改善箇所説明図

不具合内容

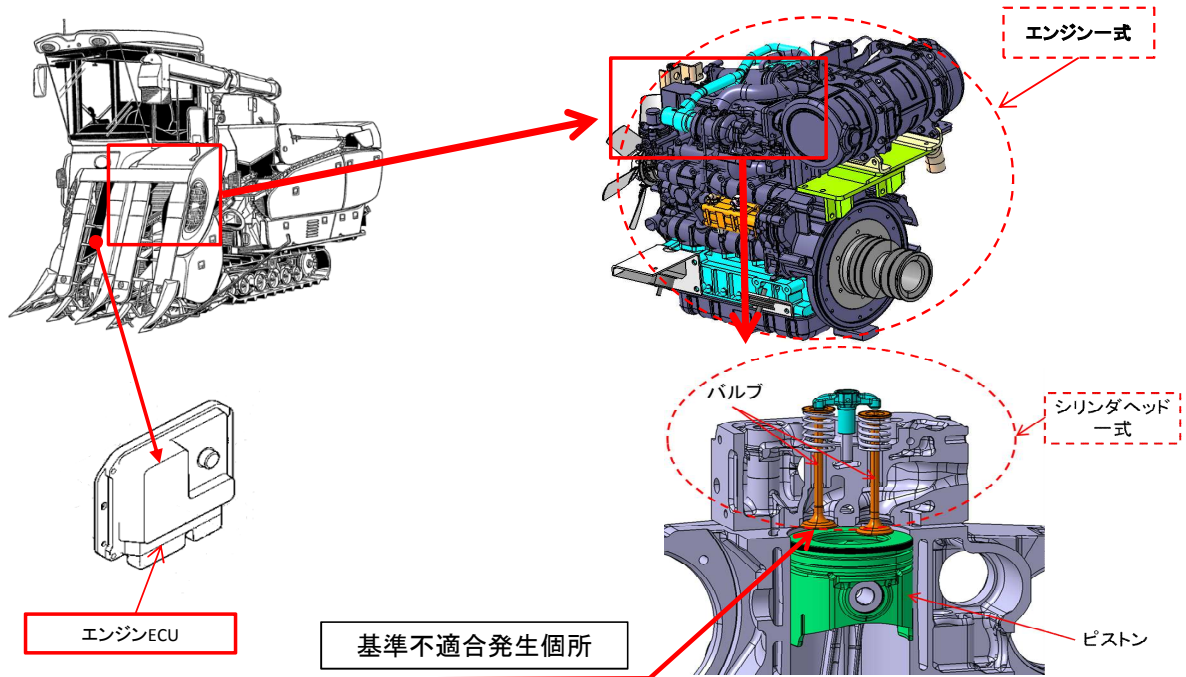
刈取脱穀作業車のディーゼルエンジンにおいて、エンジン制御コンピュータの燃料噴射制御が不適切なため、燃料のプレ噴射量が不足し燃焼時に未燃物質が発生することがある。そのため、インレット及びエキゾーストバルブが開いた際に未燃物質がバルブガイド周辺に入り堆積、硬化して、当該バルブが動きにくくなり異音が発生し、最悪の場合、エンジンが停止して、再始動できなくなるおそれがある。

全車両、制御プログラムを対策プログラムに書換える。また、エンジン音を確認し、インレット及びエキゾーストバルブから異音が発生している場合は、シリンダヘッド一式を新品に交換する。なお、エンジン性能が低下している場合は、エンジン一式を新品に交換する。

制御プログラム書換え後、エンジンECUカプラ部に白ペイント塗布します。
